Dodatek č. 1
ke smlouvě o dílo uzavřené dne 30. 07. 2020
dle ustanovení § 2586 a následujících zákona č. 89/2012 Sb., občanský zákoník,
v platném znění (dále jen „občanský zákoník“)

II PŘEDMĚT DODATKU

Doplnění linky TDS o automatickou separaci železných a neželezných kovů

Číslo nabídky: 2134020b

4. Provedení úpravy třídící linky s doplněním separátorů

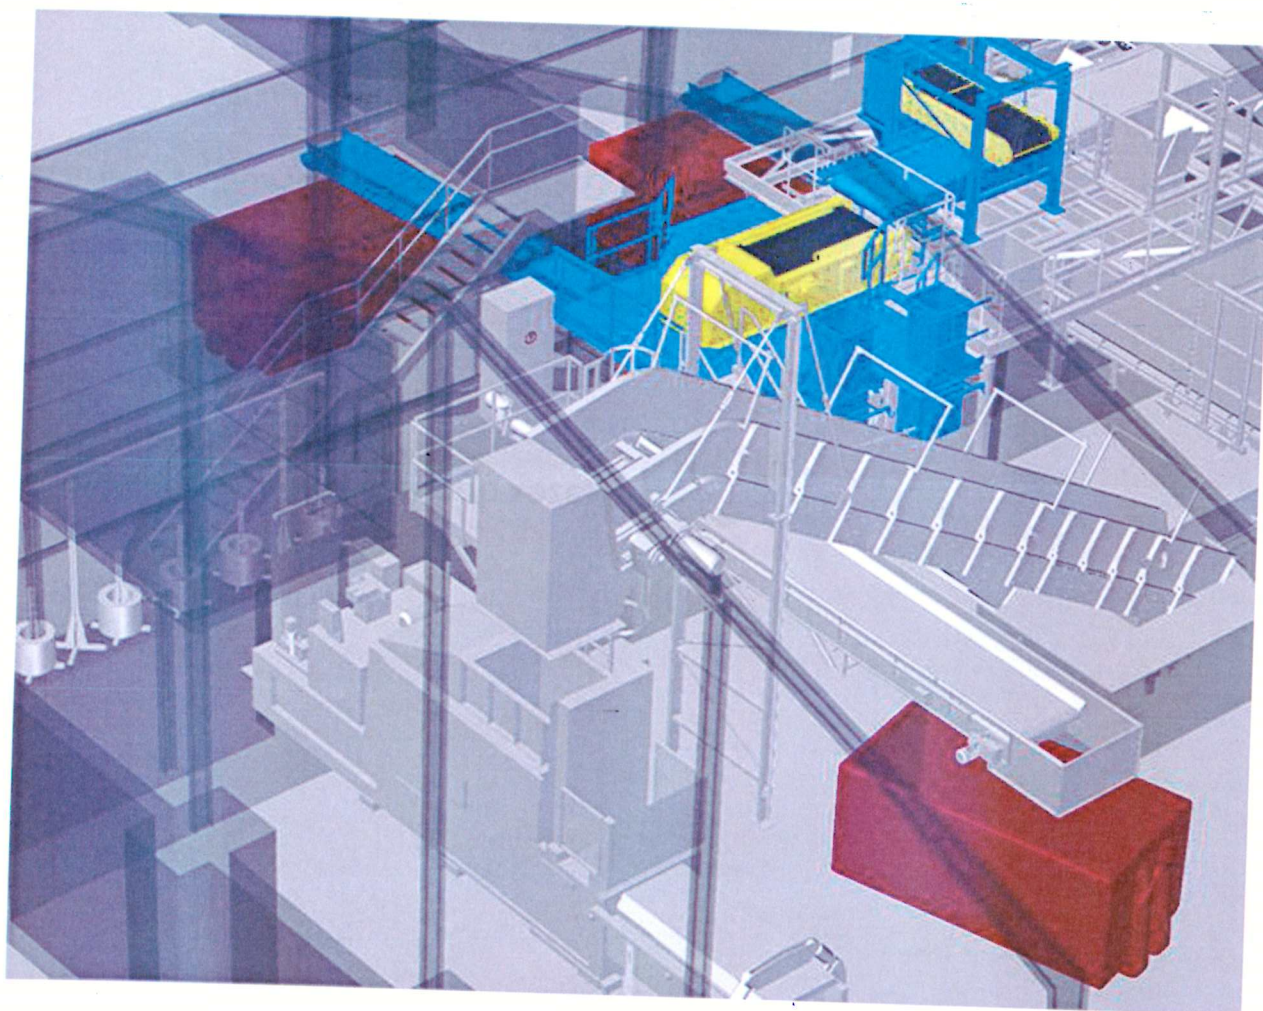
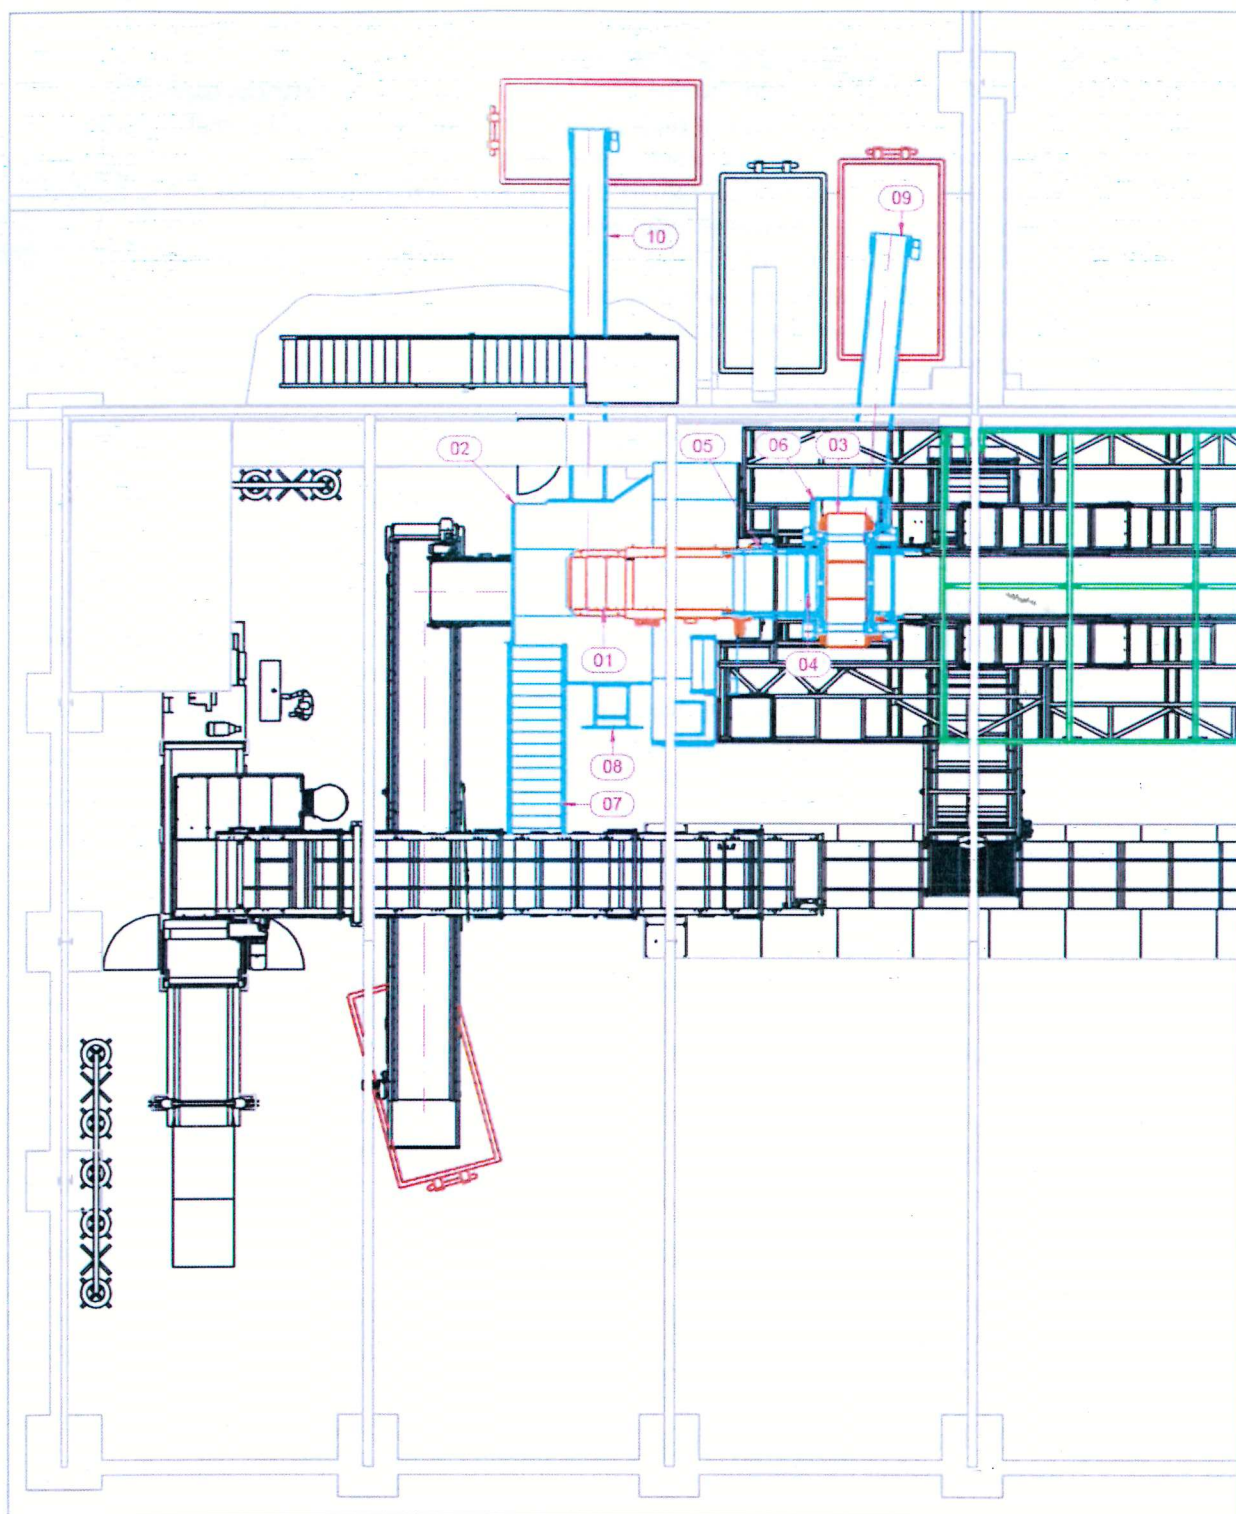
1. Předmětem dodatku je rozšíření předmětu plnění tak jak byl definován v článku II. uzavřené smlouvy o dílo na dodávku a montáž zařízení pro automatickou separaci železných a neželezných kovů v následujícím rozsahu:

- Poz. 01: Separátor neželezných kovů Steinert Can Master, šíře 950 mm, elektrický rozvaděč
- Poz. 02: Ocelová konstrukce podesty pro separátor neželezných kovů, ocelová podlaha (slzičkový plech), zábradlí, 2 ks přechodové schodiště na stávající podestu

- Poz. 03: Magnetický závěsný separátor Steinert UMP 70 120, permanentní magnet
- Poz. 04: Ocelová konstrukce pro zavěšení magnetického separátoru
- Poz. 05: Prodloužení stávajícího třídícího dopravníku, nerezové provedení, podpěry

- Poz. 06: Nerezový skluz (výsypka) pro odvod Fe materiálu na pozici 09
- Poz. 07: Úpravy na podestě vyvolané doplnění separátorů
- Poz. 08: Shozová šachta 600 x 600 mm s výpadem pod třídící podestu, držákem big bagů a plachtou

- Poz. 09: Pásový dopravník na železné kovy, šíře pásu 650 mm, délka 6,5 m, uchycení do podesty, vně haly zakrytí dopravníku, pás PVC hladký
- Poz. 10: Pásový dopravník na neželezné kovy, šíře pásu 650 mm, délka 9,5 m, uchycení do podesty, vně haly zakrytí dopravníku, pás PVC hladký

- demontáž přístupového schodiště na podestu ručního třídění, demontáž tažné části třídícího dopravníku
- úpravy stávající ocelové konstrukce podesty ručního třídění pro doplnění ocelových konstrukcí pro magnetický separátor a podesty pro separátor neželezných kovů, doplnění prostupů pro skluzy, přesunutí a úprava přístupového schodiště, úprava stávající dřevěné podlahy
- montáž nové ocelové konstrukce podesty pro separátor neželezných kovů
- montáž ocelové konstrukce pro zavěšení magnetického separátoru
- montáž nových pásových dopravníků
- montáž nových shozů a skluzů
- montáž magnetického separátoru a separátoru neželezných kovů
- seřízení separátorů železných a neželezných kovů, zkouška s materiálem
- elektroinstalace nového řešení dopravníků, separátorů, úprava řídicího systému
- prostupy halou, prodloužení kabelu přívodu rozvaděče
